令04原機（環保）017

令和4年12月27日

国立研究開発法人日本原子力研究開発機構
大洗研究所
廃棄物管理事業変更許可申請書

本文及び添付資料の一部補正

変更前 (既許可)	変更後	備考
<p>第 2.4.12 図 月別平均気温 (2009 年 1 月～2013 年 12 月) 省略</p>  <p>第1.1.1図 大洗研究所敷地概要</p> <p>第 2.2.1 図 気象官署の所在地 省略</p>	<p>第 2.4.12 図 月別平均気温 (2009 年 1 月～2013 年 12 月) 変更なし</p>  <p>第1.1.1図 大洗研究所敷地概要</p> <p>第 2.2.1 図 気象官署の所在地 変更なし</p>	<p>備考</p> <p>記載の適正化</p>

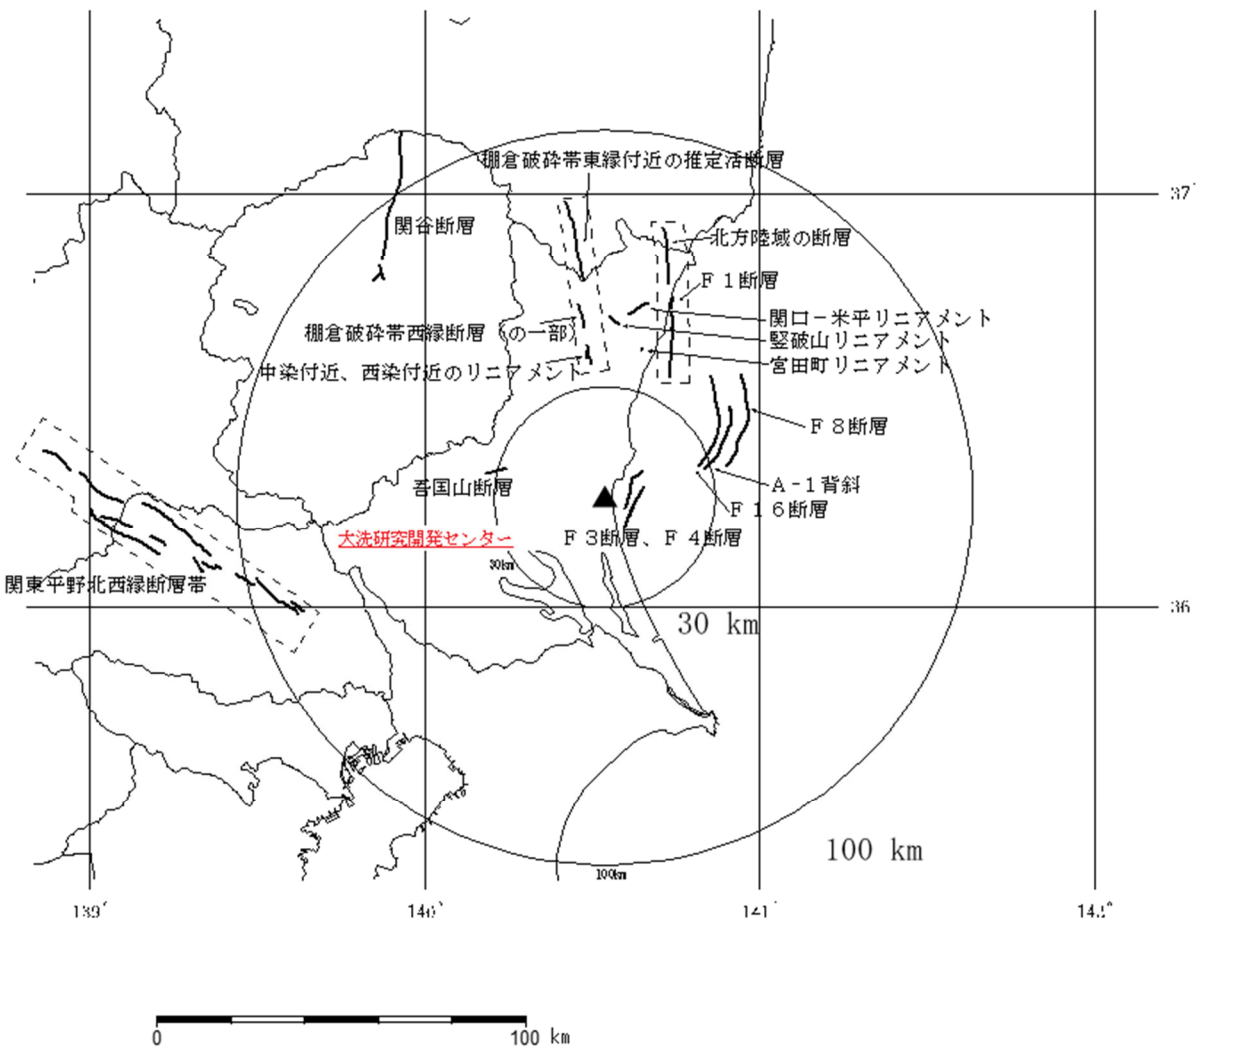
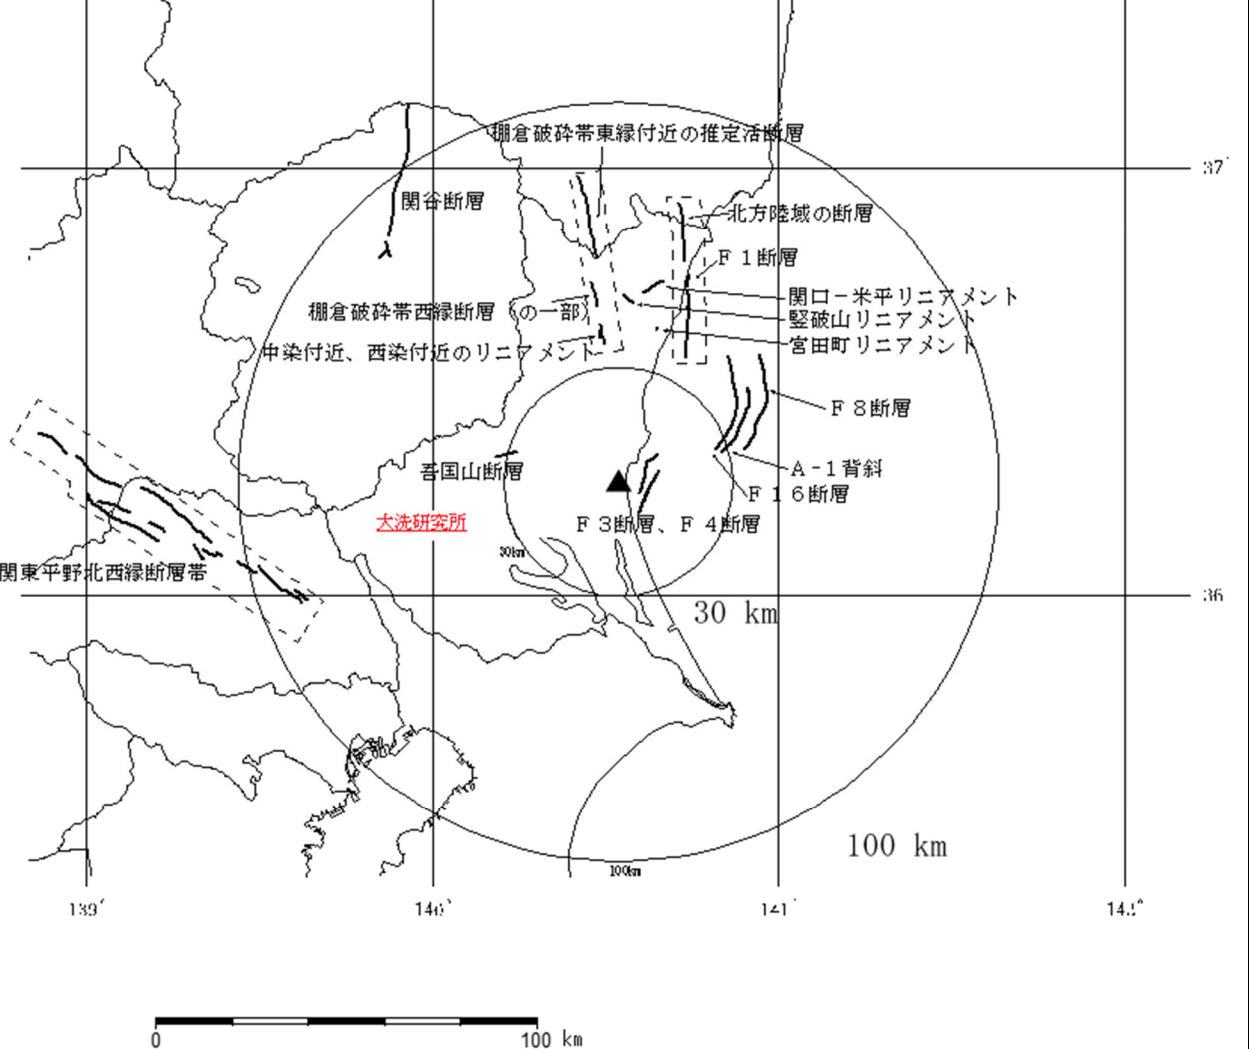
記載の適正化

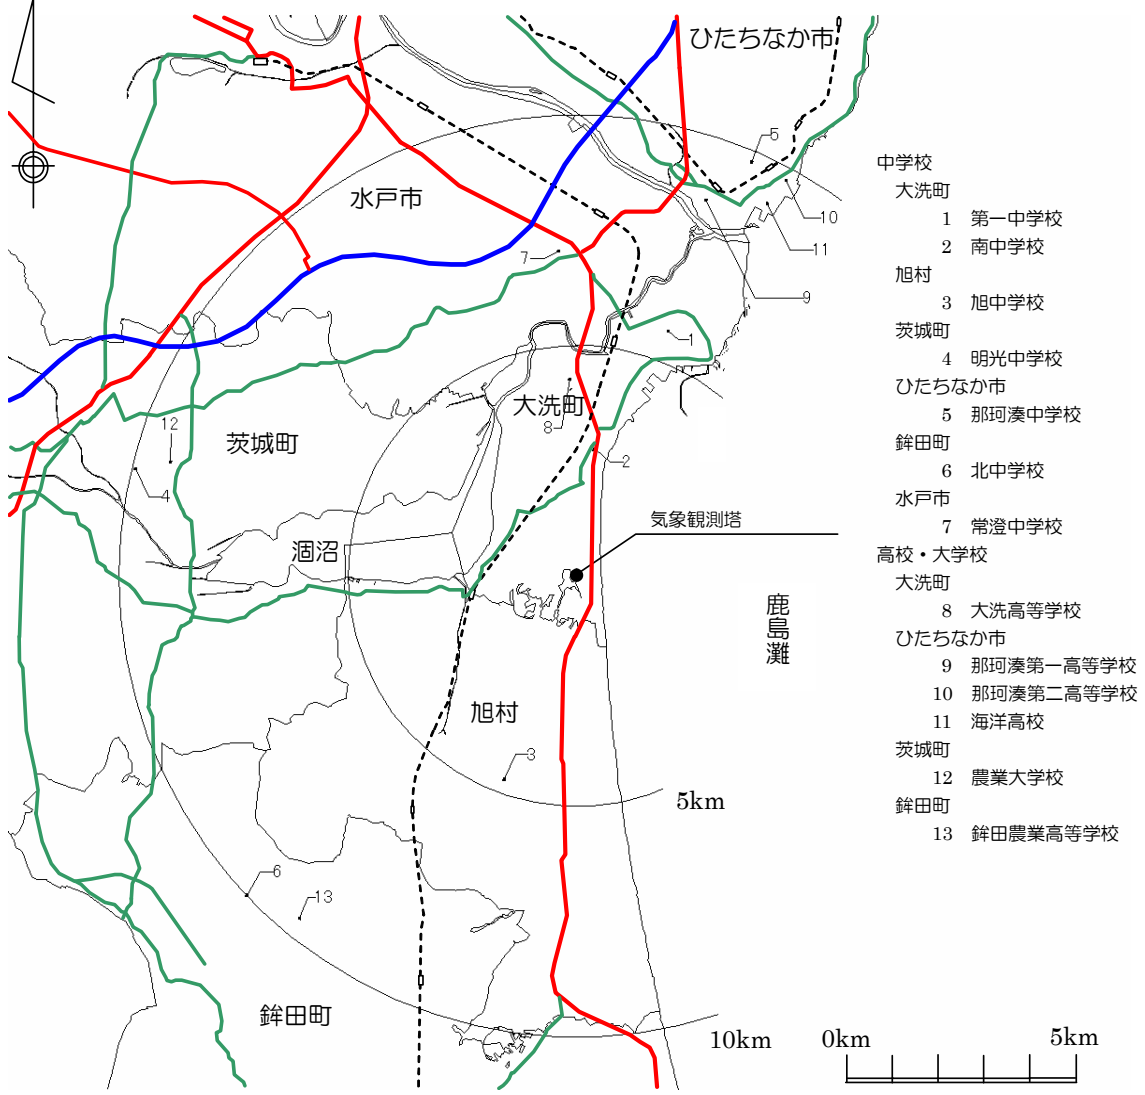
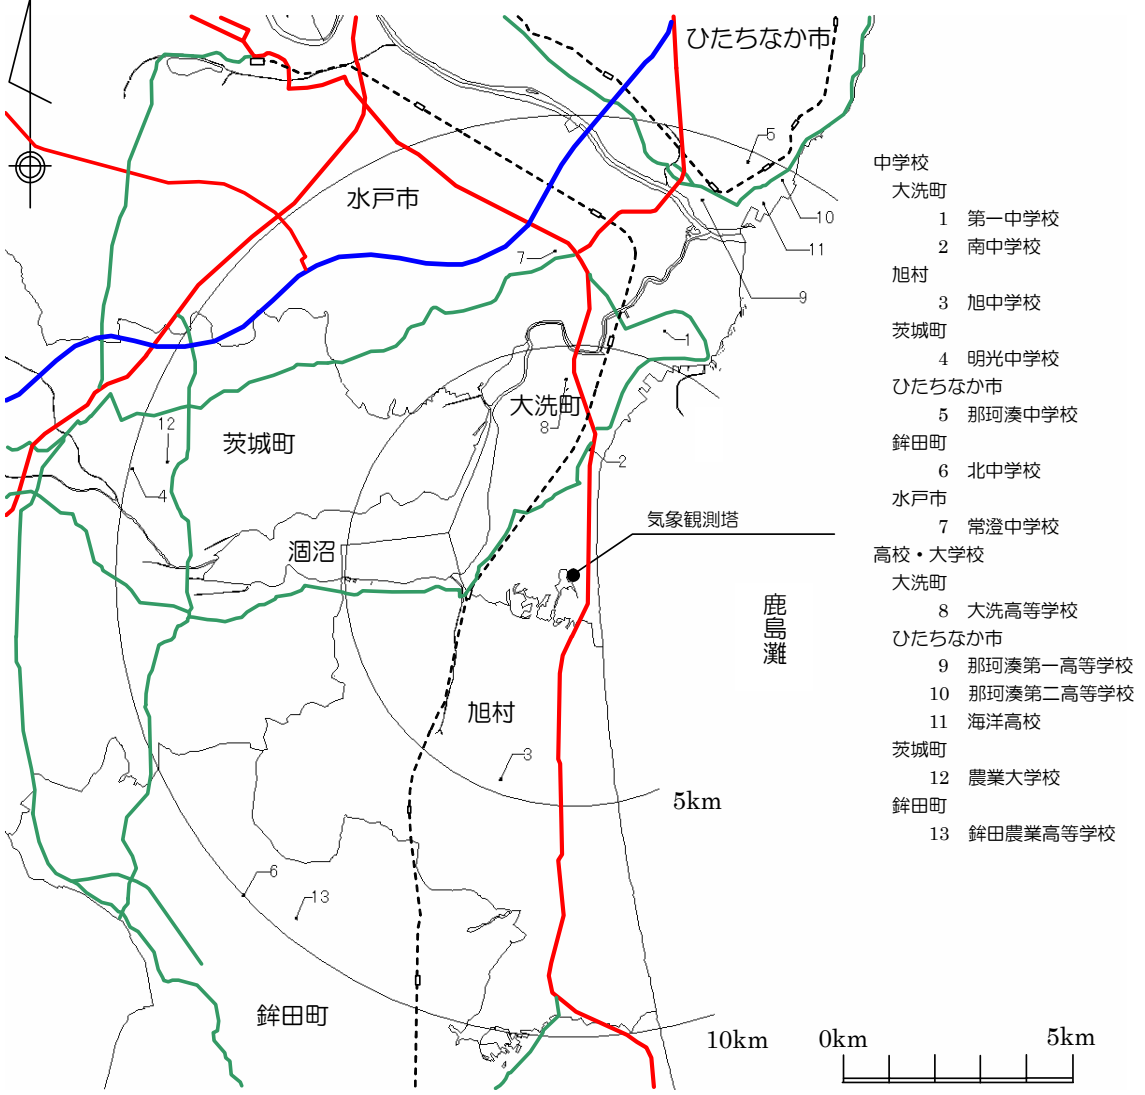
変更前 (既許可)	変更後	備考
<p>第 5.1 図 敷地周辺の過去の地震～ 第 6-4-2 大洗研究所周辺の航空路省略</p>  <p>人口データは平成 12 年度国勢調査結果に、地図情報は数値地図 25000(空間データ基盤)(平成 14 年 12 月 1 日;国土地理院)に基づく</p> <p>第 6.1.1 図 大洗研究開発センター (北地区) から半径 100 km 以内の人口分布</p>	<p>第 5.1 図 敷地周辺の過去の地震～第 6-4-2 大洗研究所周辺の航空路変更なし</p>  <p>人口データは平成 12 年度国勢調査結果に、地図情報は数値地図 25000(空間データ基盤)(平成 14 年 12 月 1 日;国土地理院)に基づく</p> <p>第 6.1.1 図 大洗研究所 (北地区) から半径 100 km 以内の人口分布</p>	<p>備考</p> <p>記載の適正化</p>

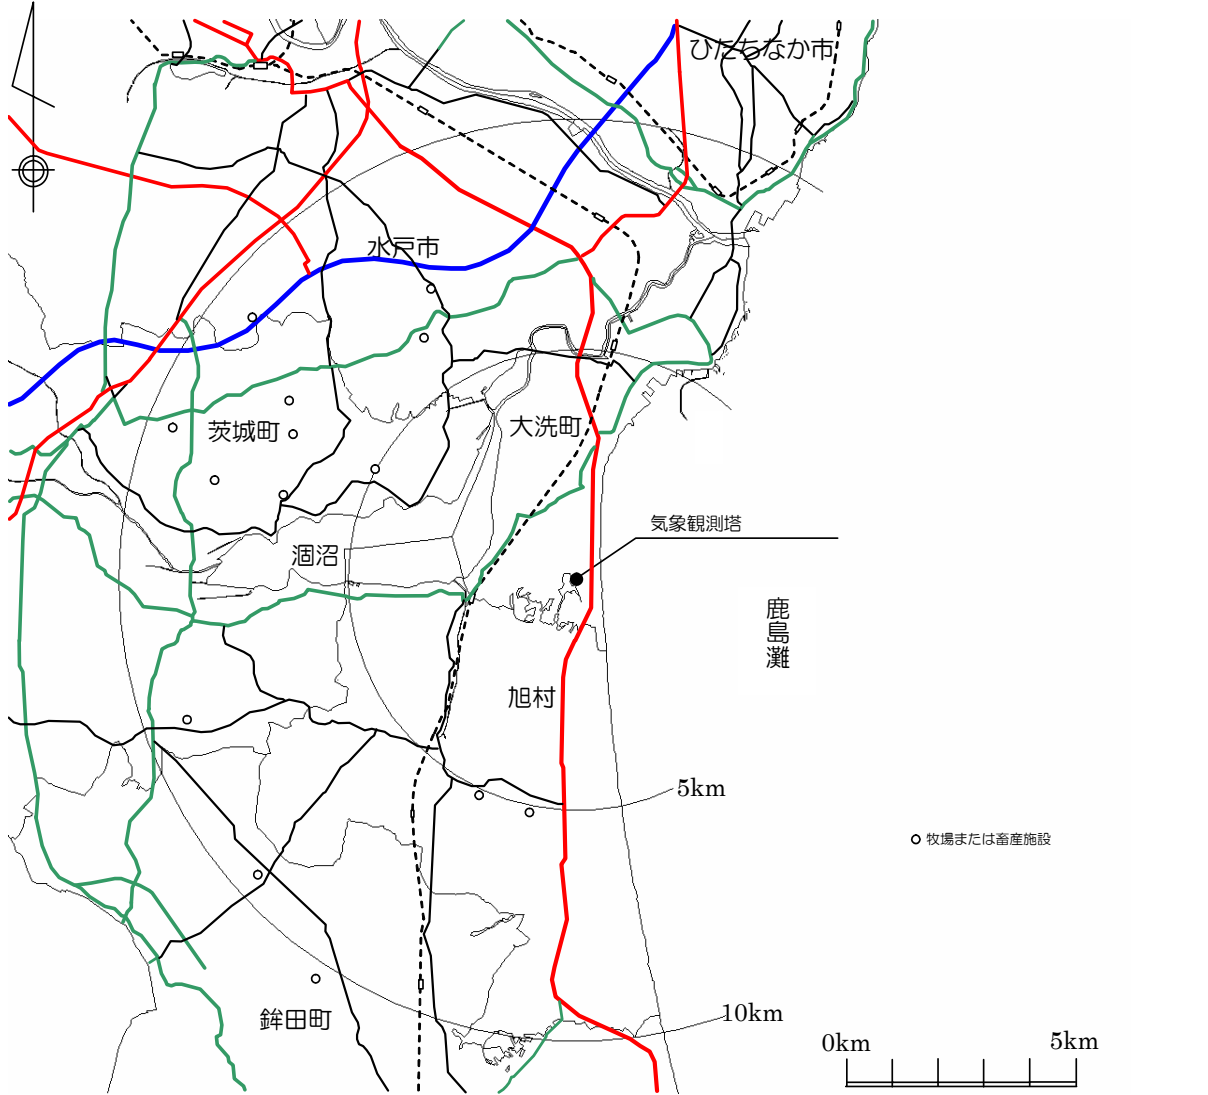
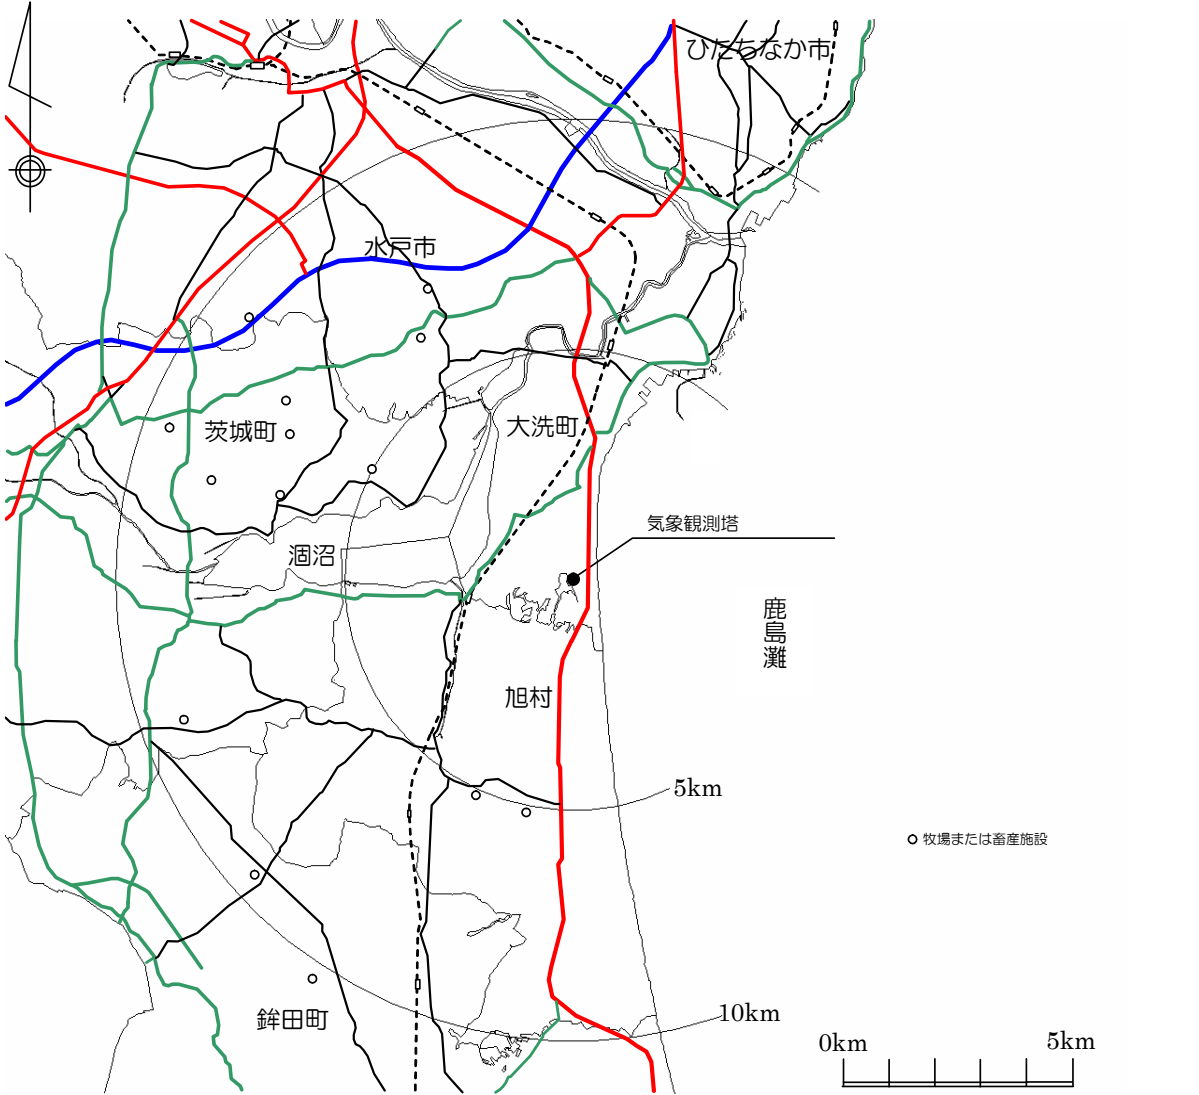
変更前 (既許可)	変更後	備考
<p>地図情報は数値地図 25000(空間データ基盤)(平成 14 年 12 月 1 日;国土地理院)と茨城県道路地図(2004 年 7 月 1 日;昭文社)に基づく</p>	<p>地図情報は数値地図 25000(空間データ基盤)(平成 14 年 12 月 1 日;国土地理院)と茨城県道路地図(2004 年 7 月 1 日;昭文社)に基づく</p>	
<p>第 6.2.1 図 大洗研究開発センター (北地区) から半径 10 km 周辺の主な集落位置</p>	<p>第 6.2.1 図 大洗研究所 (北地区) から半径 10 km 周辺の主な集落位置</p>	<p>記載の適正化</p>

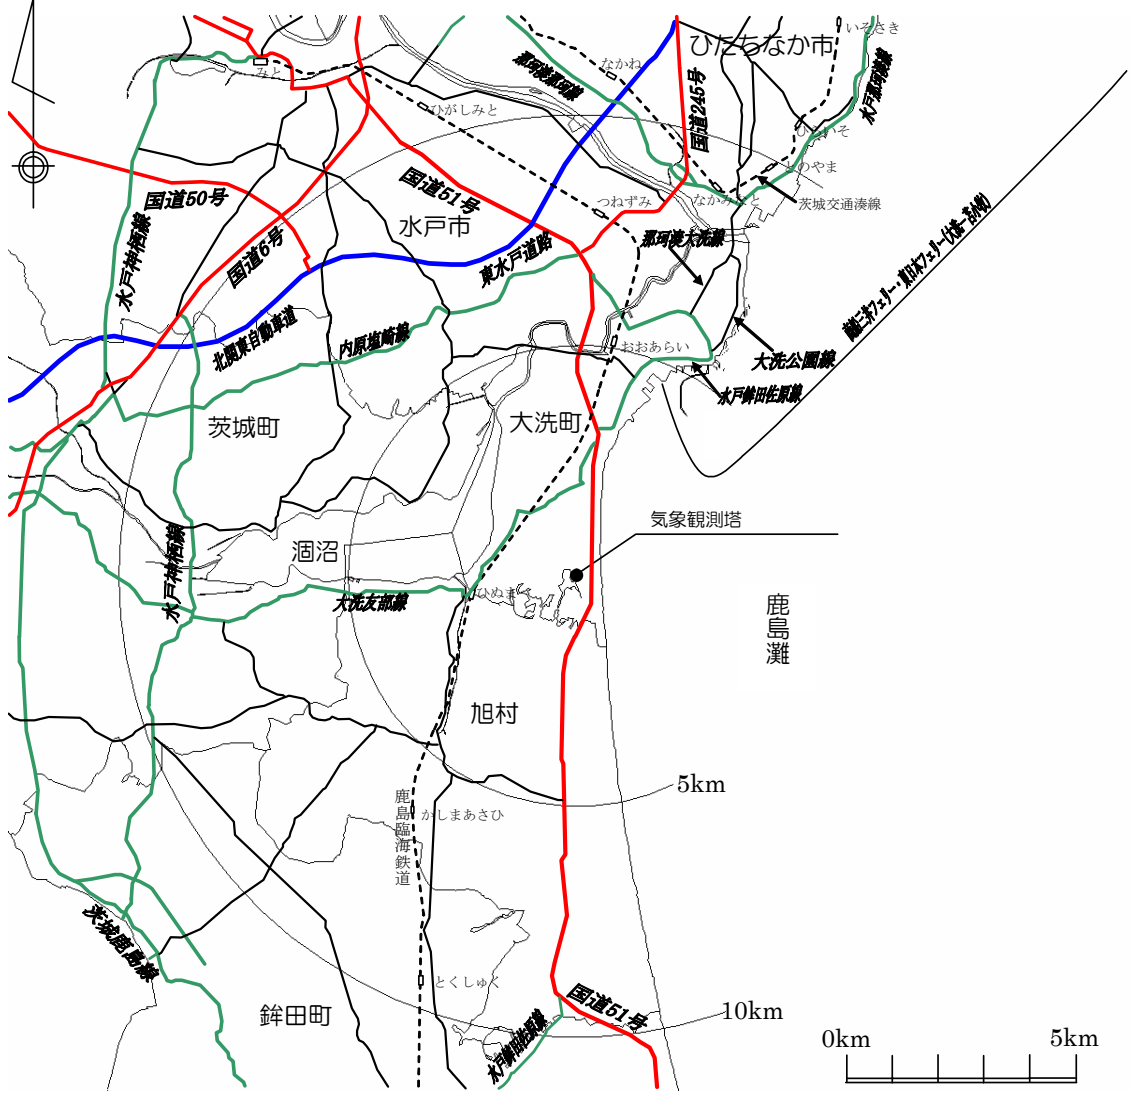
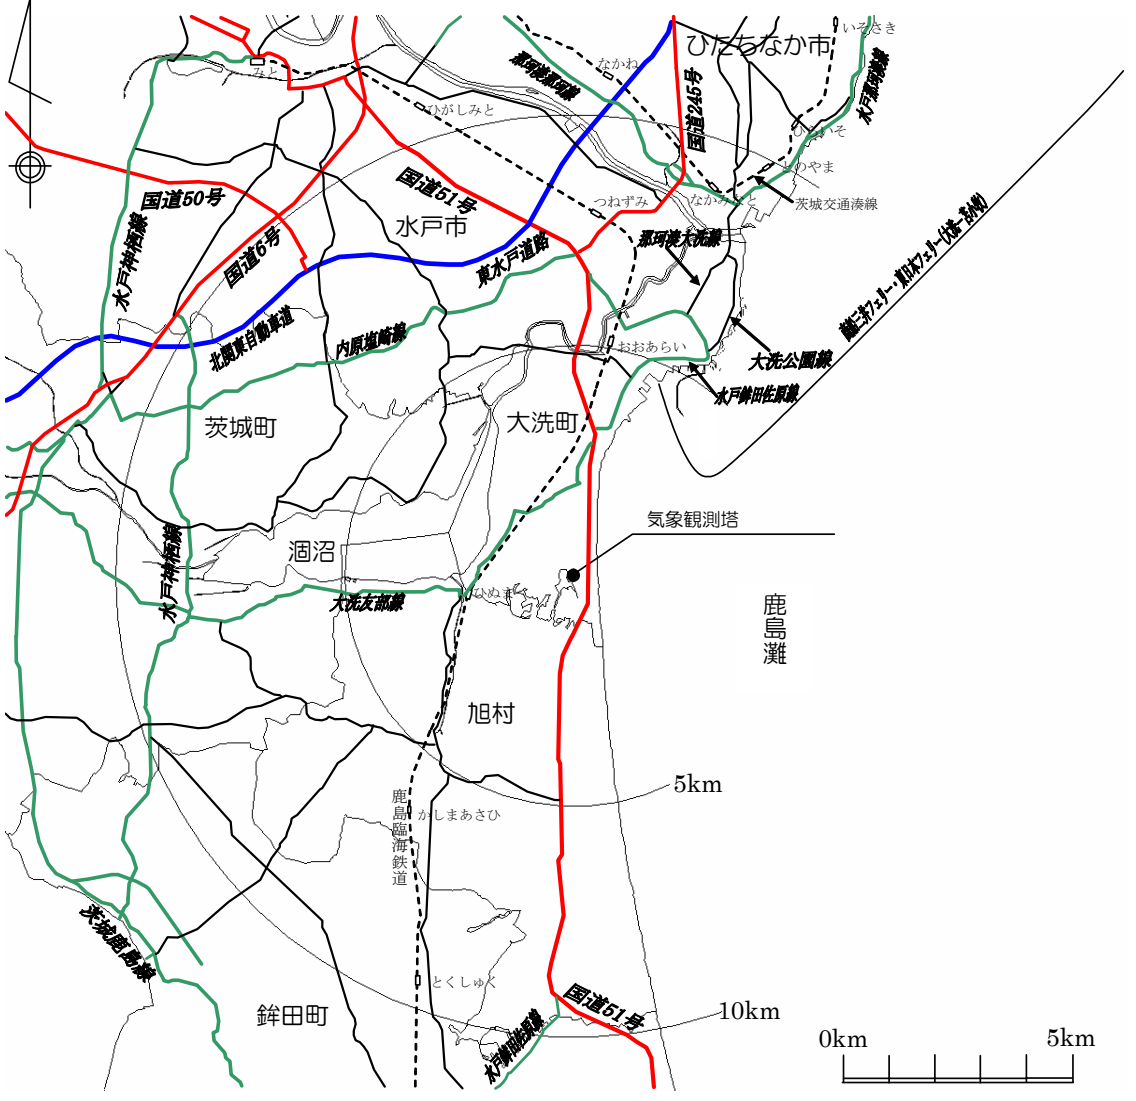
変更前 (既許可)	変更後	備考
<p>小学校 大洗町 1 磯浜小学校 2 祝町小学校 3 大貫小学校 4 夏海小学校 旭村 5 旭東小学校 6 旭西小学校 7 旭南小学校 8 旭北小学校 茨城町 9 沼前小学校 10 石崎小学校 11 広浦小学校 ひたちなか市 12 那珂湊第一小学校 13 那珂湊第二小学校 水戸市 14 稲荷第一小学校 15 稲荷第二小学校 16 大場小学校 17 下大野小学校 18 酒門小学校 鉾田町 19 諏訪小学校 20 徳宿小学校 21 舟木小学校</p> <p>地図情報は数値地図 25000(空間データ基盤)(平成 14 年 12 月 1 日;国土地理院)と茨城県道路地図(2004 年 7 月 1 日;昭文社)に基づく</p>	<p>小学校 大洗町 1 磯浜小学校 2 祝町小学校 3 大貫小学校 4 夏海小学校 旭村 5 旭東小学校 6 旭西小学校 7 旭南小学校 8 旭北小学校 茨城町 9 沼前小学校 10 石崎小学校 11 広浦小学校 ひたちなか市 12 那珂湊第一小学校 13 那珂湊第二小学校 水戸市 14 稲荷第一小学校 15 稲荷第二小学校 16 大場小学校 17 下大野小学校 18 酒門小学校 鉾田町 19 諏訪小学校 20 徳宿小学校 21 舟木小学校</p> <p>地図情報は数値地図 25000(空間データ基盤)(平成 14 年 12 月 1 日;国土地理院)と茨城県道路地図(2004 年 7 月 1 日;昭文社)に基づく</p>	
<p>第 6.2.2 図 大洗研究開発センター (北地区) から半径 10 km 以内の小学校</p>	<p>第 6.2.2 図 大洗研究所 (北地区) から半径 10 km 以内の小学校</p>	<p>記載の適正化</p>
